**Avis délibéré de la mission régionale d'autorité environnementale
sur le parc photovoltaïque au sol porté par la société CPV SUN 40
sur les communes de Vaux et La Chapelaude (03)**

(2^e avis)

Avis n° 2023-ARA-AP-1539

Avis délibéré le 18 juillet 2023

Figure 1: Plan masse et d'implantation du projet Source :étude d'impact, page 18.

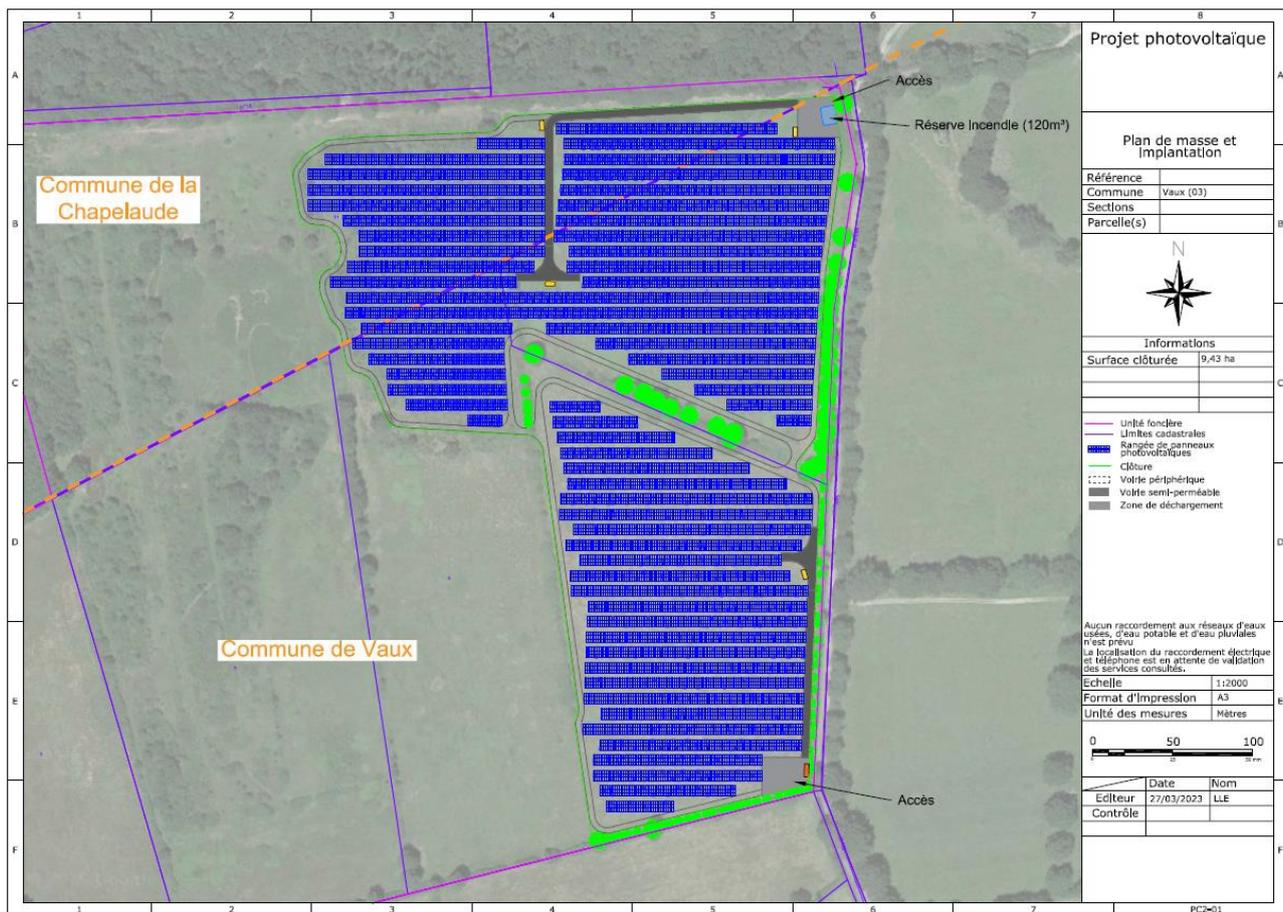
Au sein d'une emprise clôturée d'environ 9,43 ha (figure 1), des panneaux sur pieux seront implantés, occupant une surface projetée de 5,09 ha. La puissance maximale de l'installation sera d'environ 11,63 MWc permettant selon le dossier une production d'énergie estimée à 13 286 Mwh/an. L'autorisation est demandée pour une durée de 21 ans renouvelable une fois.

In fine, entre les deux saisines pour avis de l'Ae, le projet n'a que peu évolué avec toutefois des explications complémentaires. Les modifications portent sur : un ajustement marginal de la localisation des tables photovoltaïques, une réduction du nombre de modules et de la surface qu'ils recouvrent mais avec une augmentation de leur puissance unitaire impliquant au final une augmentation de la puissance installée de l'installation (11,63 Mwc)⁴.
